VKPC 95898

Teknisk bulletin – mars 2011

OE/SKF DESIGNUTVIKLING
VKPC 95872 erstattes av VKPC 95898

OE #: HYUNDAI / KIA 25100 2B000 erstattes av 25100-2B700.

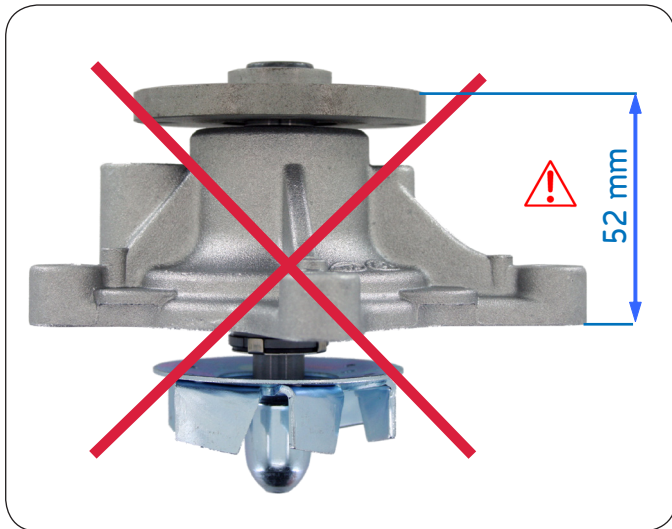
HYUNDAI OE har endret designen av vannpumpen på tidlige bilmodeller.

HYUNDAI har sluttet å levere den gamle vannpumpen, tilsvarende VKPC 95872 som brukes i motorer fra perioden 2000-2006. HYUNDAI anbefaler å skifte ut den gamle vannpumpen med en med nyutviklet design + sette på en ny skive, som sørger for korrekt reiminnstilling og -montering.

For å følge bilprodusentens spesifikasjoner tilbyr SKF tilsvarende vannpumpe sammen med skiven for å dekke behovet i de gamle motorene, i henhold til instruksen fra Hyundai.

NY SKIVEDESIGN

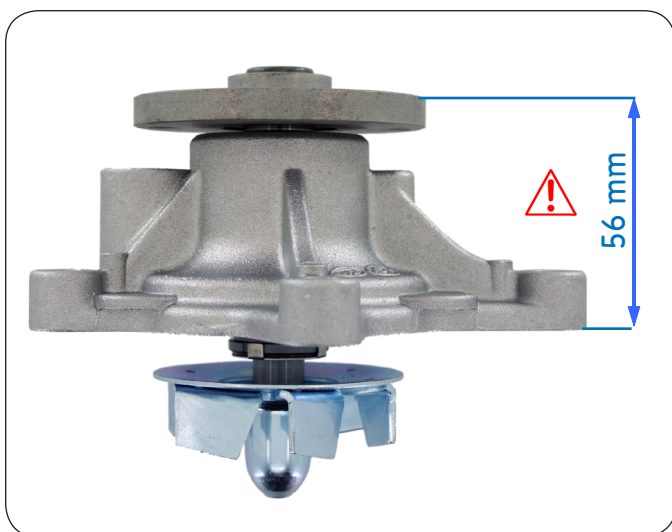
Ny skive kreves for å sørge for korrekt reiminntstilling.
